# Radverkehrskonzept Lkr. Bamberg

## Markt Ebrach

### Problemstellen

**Standortnummer:** 09471128-0010

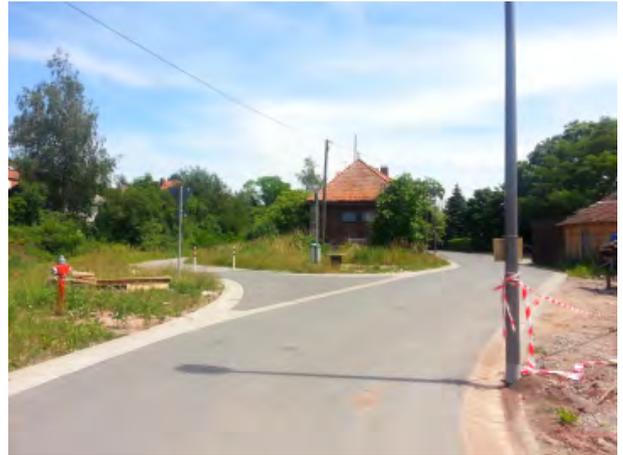
- Poller stellen insbesondere bei Gruppen eine Problemstelle dar, da sie von hinten fahrenden Radfahrern leicht übersehen werden. In diesem Fall ist die Montage vorbildlich, da auf eine komfortable Durchfahrtsbreite geachtet wurde und die Poller am Wegrand montiert sind. Auch die Kenntlichmachung durch Signalfarbe ist sinnvoll und sorgt für bessere Sichtbarkeit, auch bei schlechten Lichtverhältnissen.
- Empfehlung: Bodenmarkierungen auf dem Asphalt könnten die Poller noch besser sichtbar machen.
